DODATEK / ZMĚNOVÝ LIST č. 07

**SMLOUVA O DÍLO č. EI-640/21
ZE DNE 29.3.2021**

PROJEKT: „Multifunkční tělocvična Kosmonosy.“

LOKALIZACE ZMĚNY: Dřevěné lepené vazníky
DATUM: 30.4.2021

Půdorys konstrukce střechy

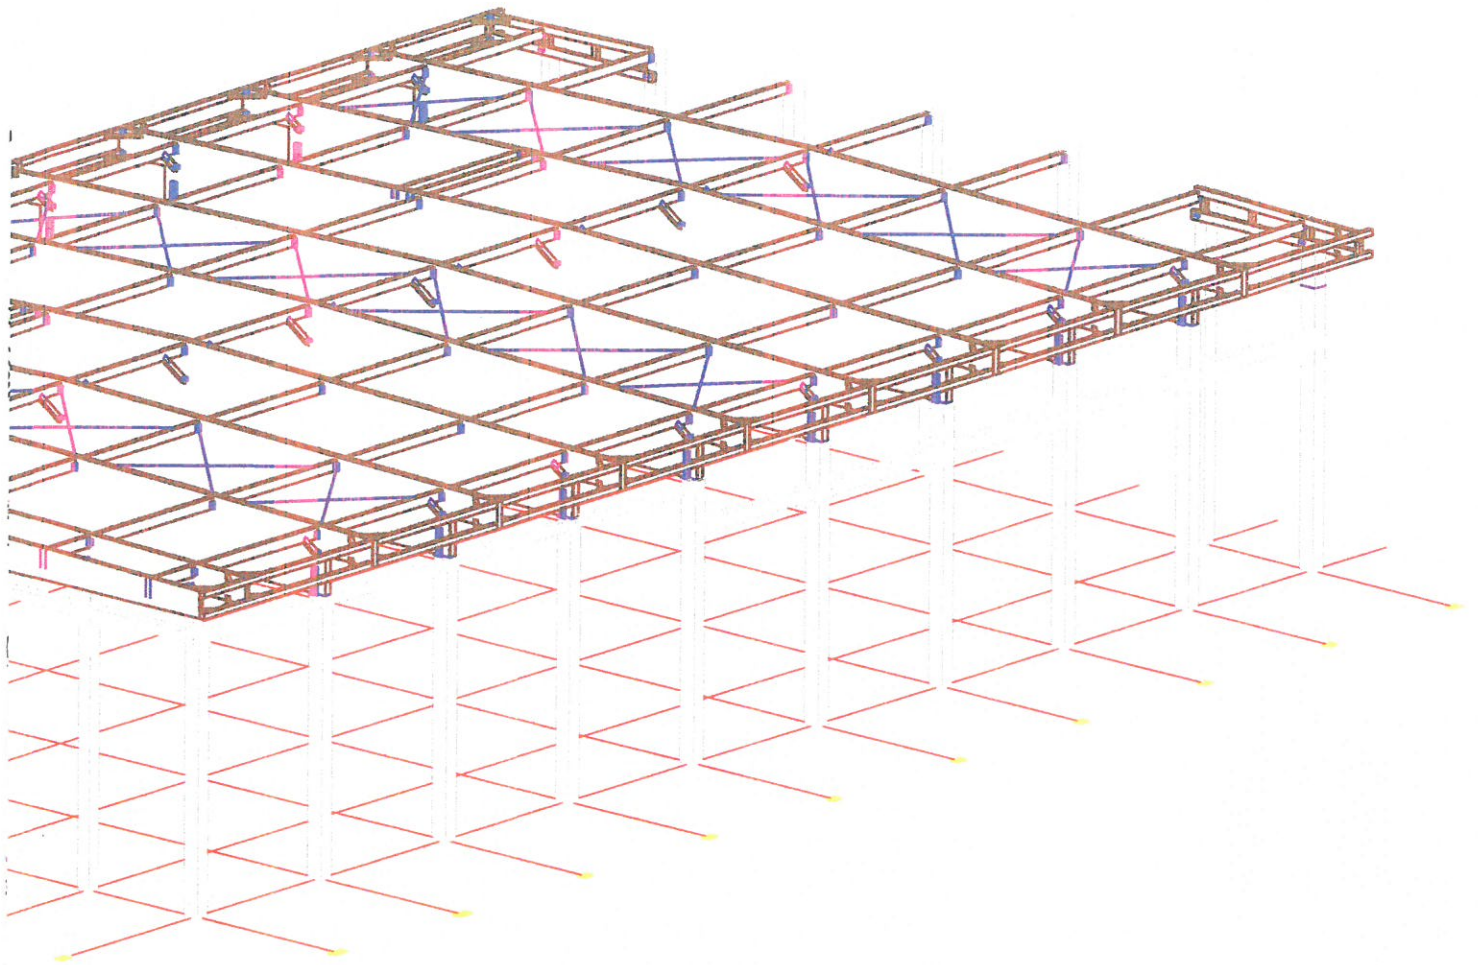
POPIS A DŮVOD ZMĚNY: Optimalizace návrhu nosné konstrukce střešního pláště z dřevěných lepených vazníků dle Projektové dokumentace pro provedení stavby, zpracované společností (LEKON TSK, s.r.o., IČ 24839353)
